Werfverslag 41

Vergadering van 05/02/2019

betreft.: **Gevelrenovatie Strandpalace**  
Projectlocatie: Zeedijk 341, 8430 Middelkerke

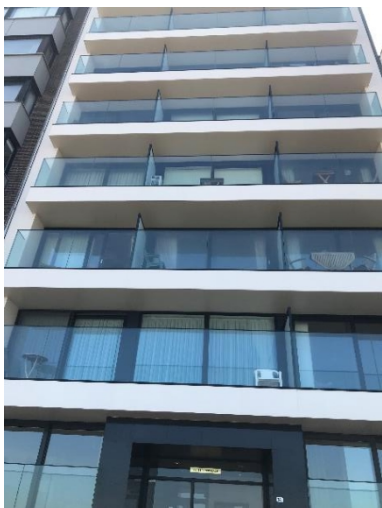
Op terras 03.01 wordt vastgesteld dat er een verplaatsing is ten opzichte van de situatie van 03/07/2018. Zie onderstaande foto's:

Ook is deze toestand niet meer gelijk aan deze op 01/07/2017; de strakheid is er uit (beter zichtbaar vanop de dijk).

Er wordt besloten om de rondgang te stoppen en een nieuwe vergadering te beleggen, waarop de aannemer een eerste analyse van de problematiek zal voorleggen evenals een plan van aanpak.

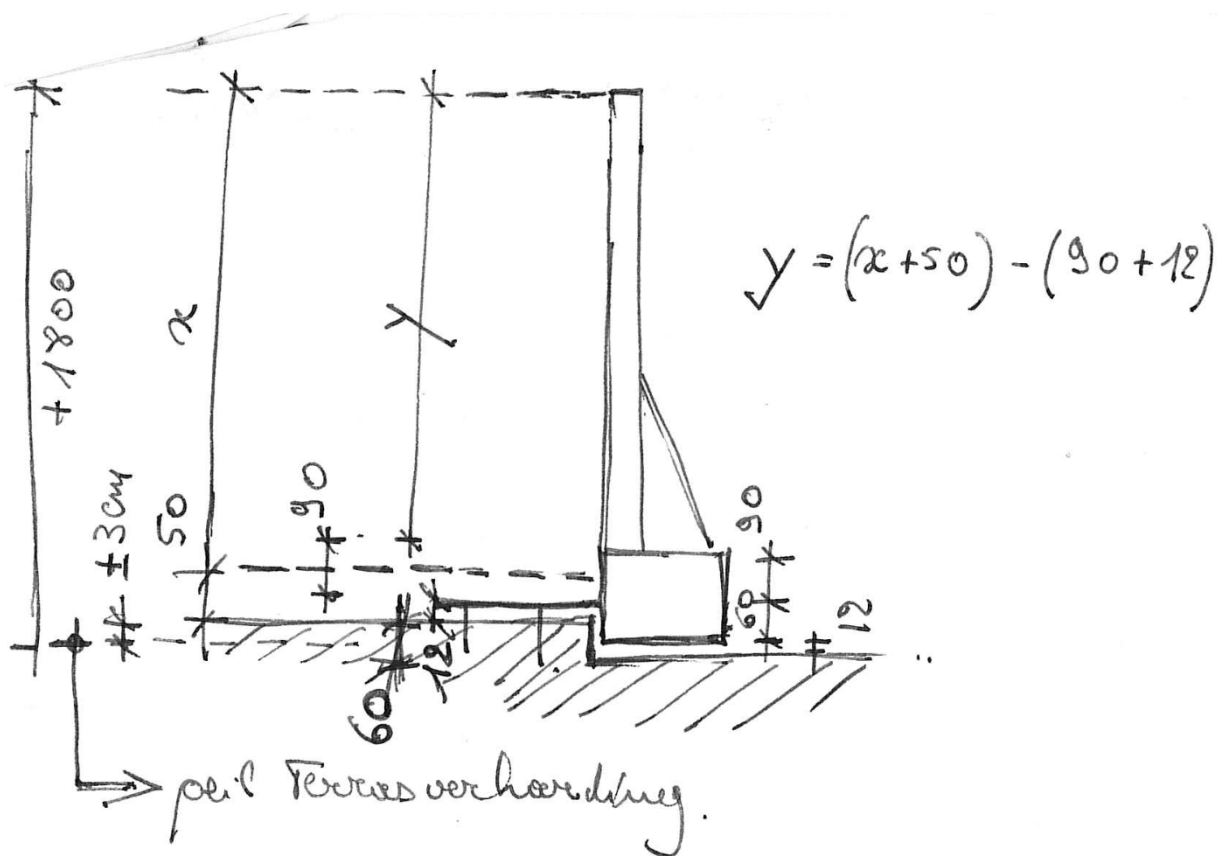
De steun voor het tussenscherm dient even hoog te komen als het tussenscherm. De exacte uitvoeringsmaat x, dient nog doorgegeven te worden.

Principe opbouw detail :

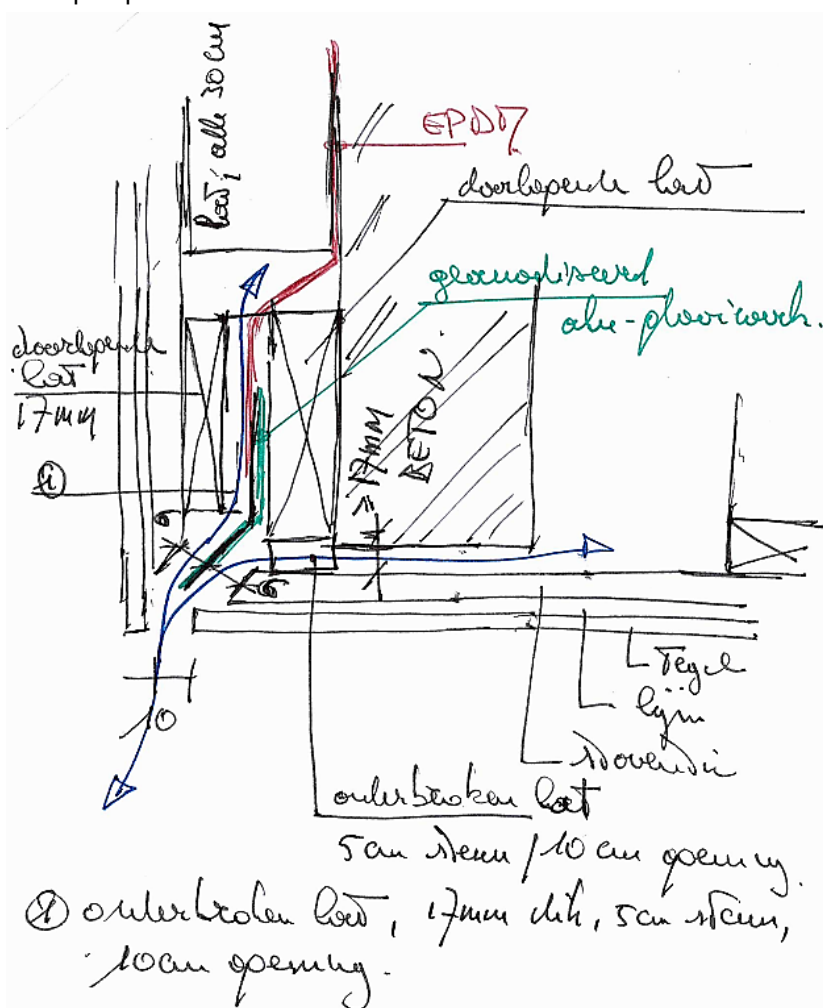
- bijkomend detail te voorzien voor de bovenafwerking van de bovenste luifelrand met een muurkap;
- de afwerking op het balkonfront kan ook op het gelijkvloers gerekend worden als element van de balustrade daar het klemprofiel geïntegreerd wordt en de bekleding buiten het constructieve deel valt.

Daardoor kan het detail gelijkvloers gelijk verlopen met deze van de bovenliggende verdieping. Enkel de aanzet gebeurt op een geperforeerd vast profiel.

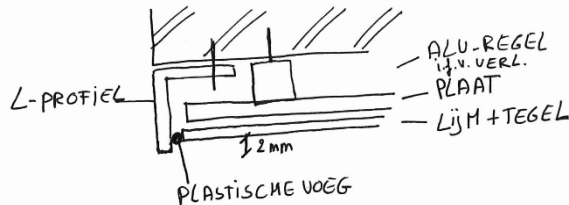
- bekleding op het metselwerk links en rechts (komt op circa 67 cm na uitdijking op het dagvlak naar het raam (15 mm speling + lijmvoeg in functie van het uitlijnen, 20 mm plaat, 10 mm lijmvoeg + tegel) waardoor tegels van 33 cm tot een bijkomende voeg leiden.

Bij tegels 50 / 1000 blijft men beperkt tot één voeg (tegel van 50 + 17).
